臺灣桃園國際機場聯外捷運系統
臺灣桃園國際機場至三重站段建設計畫第六次暨
桃園都會區大眾捷運系統規劃第三次

環境影響差異分析報告
(機電系統差異)

定稿本

第 258 次會議紀錄

附錄一-5 各標段噪音等音量線圖

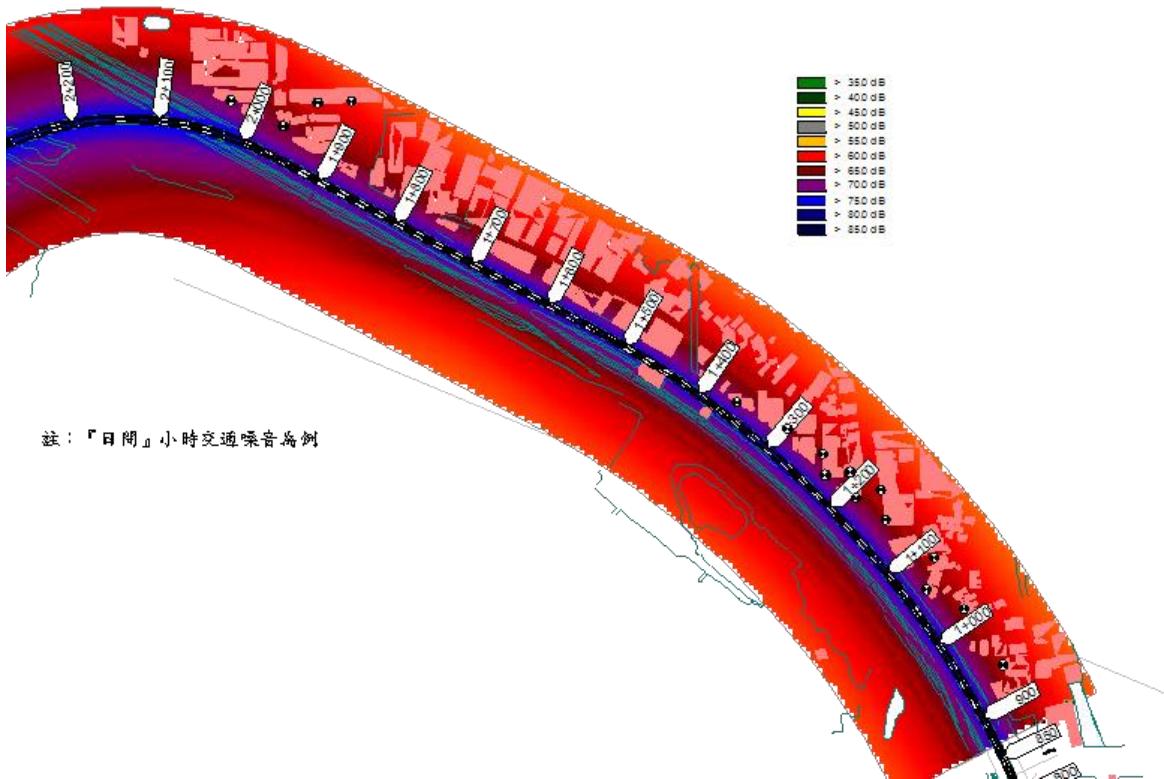
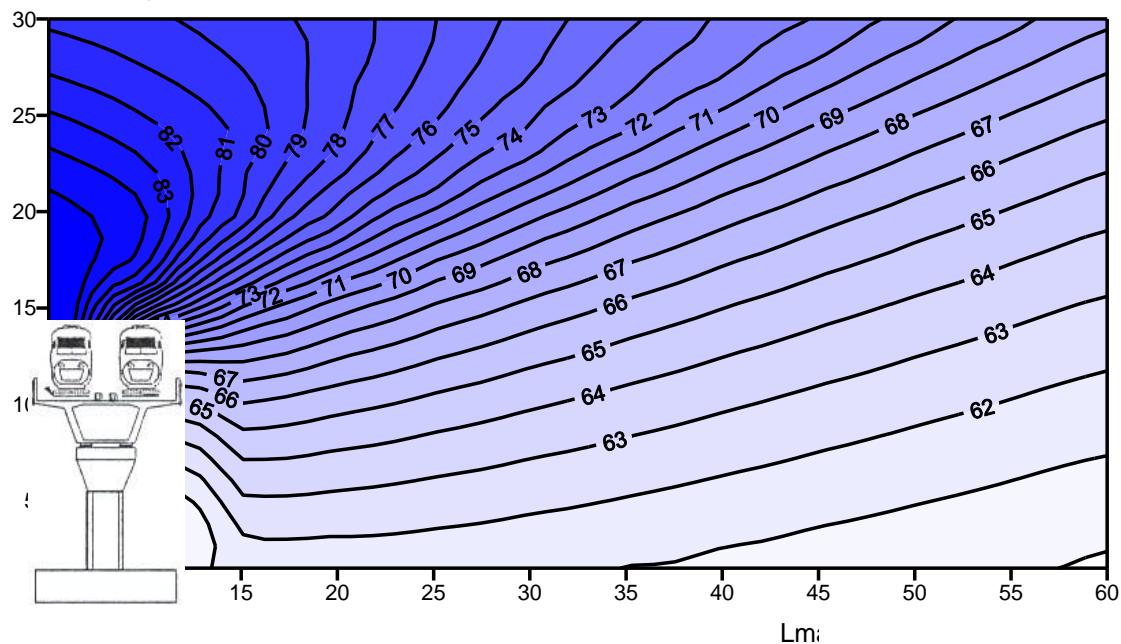
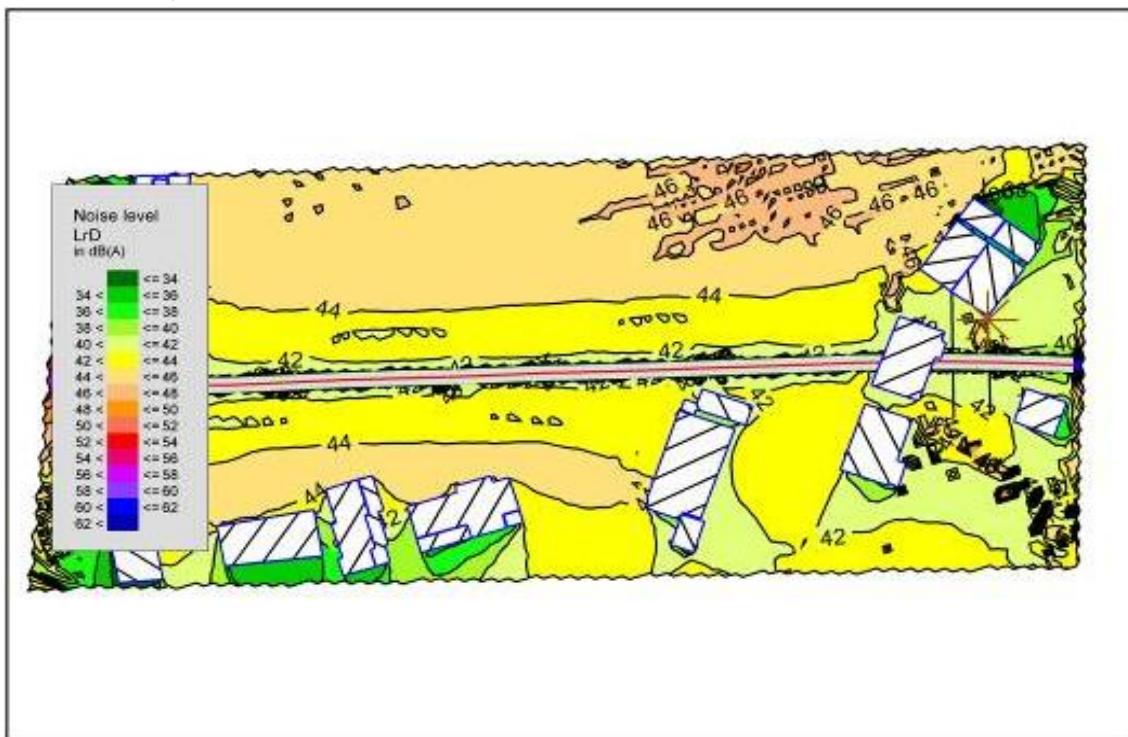
(二)表 3-11～表 3-13 係設置隔音牆前後減音量之資料，皆為使用 Cadna-A 或 SoundPLAN 模式進行模擬，惟報告中未見模式之輸入參數資料。

審查意見	答覆說明
係使用噪音評估軟體之評估結果，或為實地量測結果，並請依執行方式，補充等音量線圖或量測地點、量測紀錄等相關資料。	SoundPlan 軟體進行模擬設置隔音牆後之減音量，經設置後皆可符合陸上運輸系統噪音管制標準，相關等音量線圖補充詳附錄一-5 所示。
(四)請補充說明表 3-14 至表 3-16 所列各路段，目前隔音牆設置之實際情形，以及未完成設置路段之預定執行期程。	遵照辦理，表 3-14 至表 3-16 所列之隔音牆設置路段，目前皆已完成設置，並已於表 3-14 至表 3-16 補充說明。
十三、環保署水質保護處（書面意見）	
本處無意見	敬悉。
十四、環保署廢棄物管理處（書面意見）	
本處無意見。	敬悉。
十五、環保署環境督察總隊	
(一)本次係變更直達車停靠車站、車箱尺寸與形式、行駛速率等，且變更後已依據「陸上運輸系統噪音管制標準」進行評估並設置隔音牆，本總隊無補充修正意見。	敬悉。
(二)請將簡報資料納入為本次書件附件資料。	遵照辦理，已將簡報資料納入，詳如附錄四所示。

附圖二、DE01 標等音量線圖

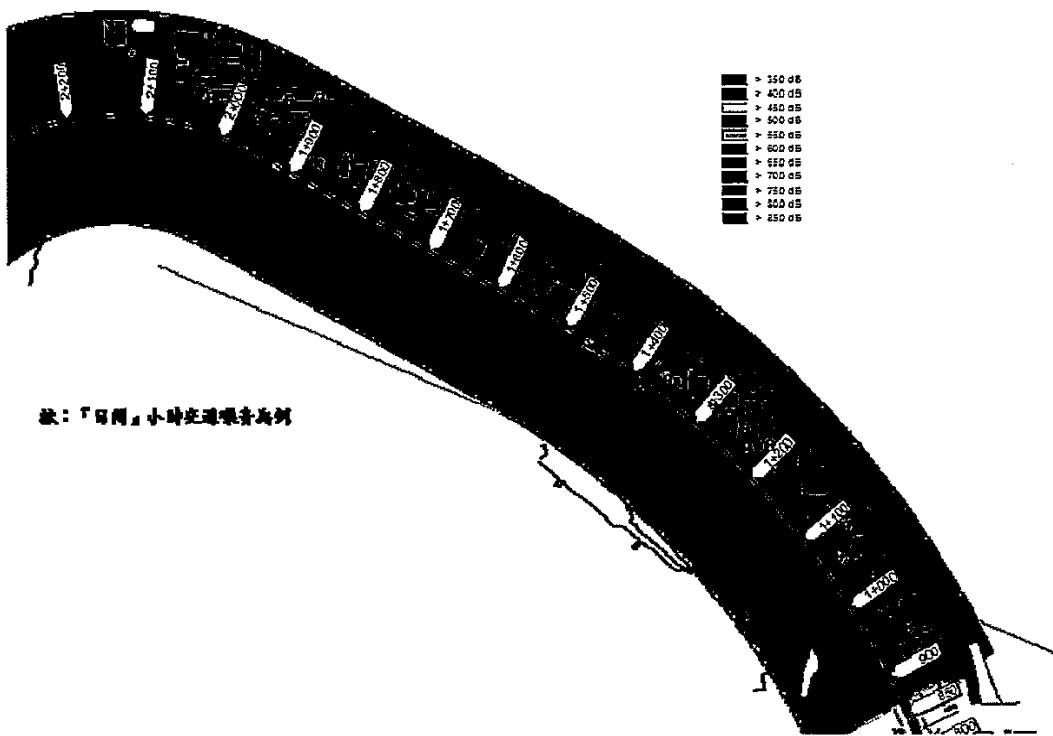
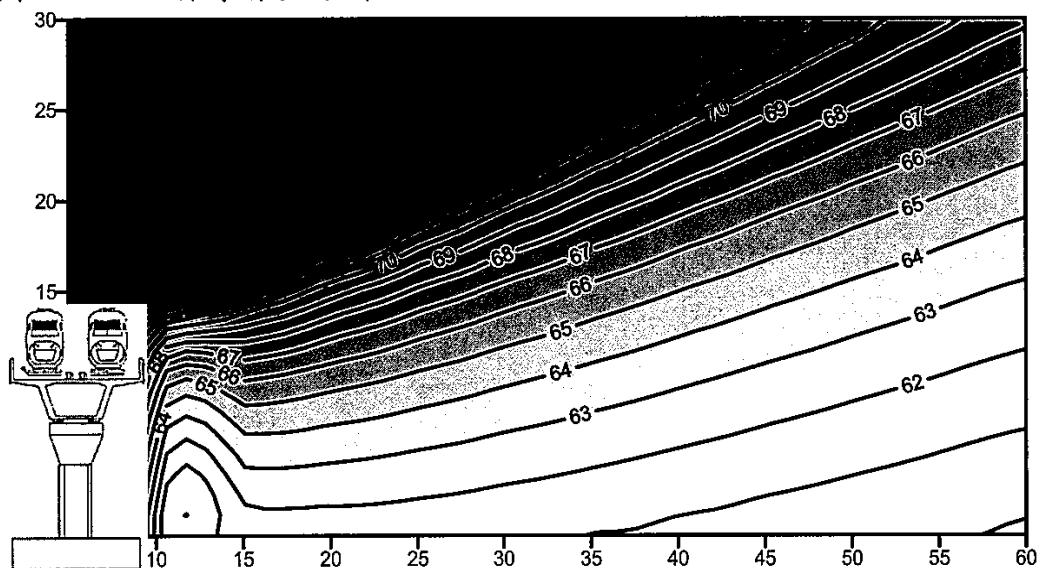
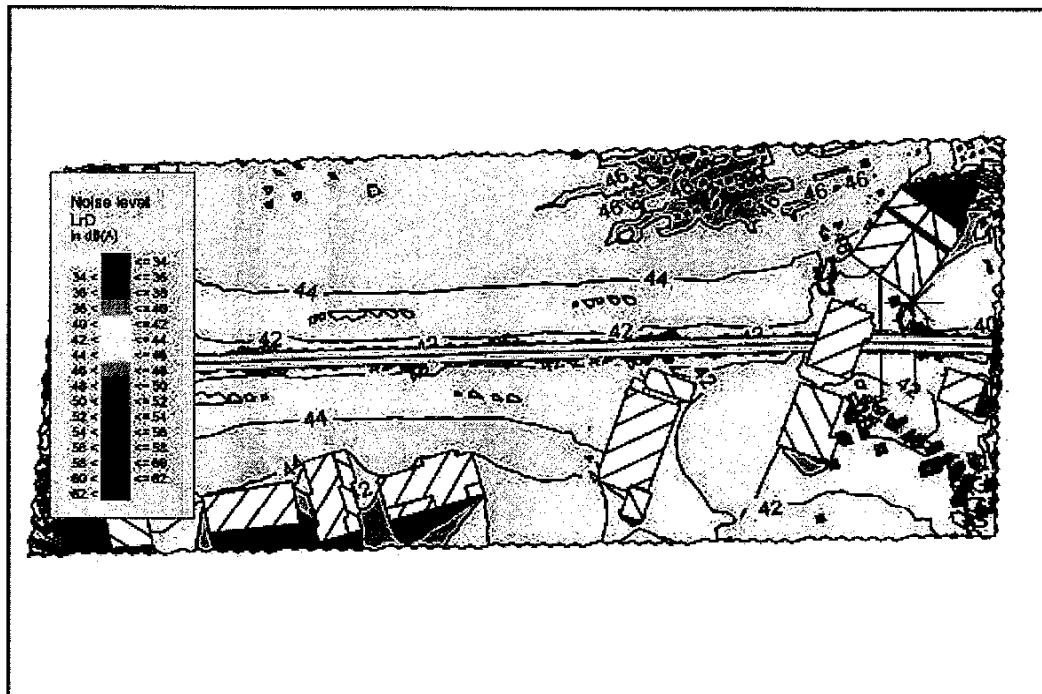
審查意見	答覆說明
級評估流程，以及陸上運輸系統噪音管制標準，重新檢視並修正表 3-5 至表 3-7 之影響等級評定結果。	音評估模式技術規範進行噪音影響評估。
(三)請補充說明表 3-11 至表 3-13 系使用噪音評估軟體之評估結果，或回實地量測結果，並請依執行方式，補充等量音量線圖或量測地點、量測紀錄等相關資料。	遵照辦理，表 3-11 至表 3-13 皆為使用 CadnaA 或 SoundPlan 軟體進行模擬設置隔音牆後之減音量，經設置後皆可符合陸上運輸系統噪音管制標準，相關等音量線圖補充如附圖二~附圖四所示。
(四)請補充說明表 3-14 至 3-16 所列各路段，目前隔音牆設置之實際情形，以及尚未完成設置路段之預定執行情形。	遵照辦理，表 3-14 至表 3-16 所列之隔音牆，目前皆已施作完成。
九、環保署督察總隊石技正秉鑫	
(一)本次系變更直達車停靠車站、車廂尺寸與形式、行駛速率等，請變更後已依據「陸上運輸系統噪音管制標準」進行評估並設置隔音牆，本總隊無補充修正意見。	敬悉。
(二)請將簡報資料納入為本次書件附件資料。	遵照辦理。
十、桃園縣政府環境保護局	
(一)復大署 103 年 1 月 10 日環署綜字第 1020110571 號開會通知單暨環署綜字第 1020110571A 號函辦理。	敬悉。
(二)旨案噪音影響防治對策一節，惠請依照所提報告書件所載內容及噪音管制標準相關規定辦理。	遵照辦理。
(三)會議是日本局因有要公，不克派員前往。	敬悉。
以下空白
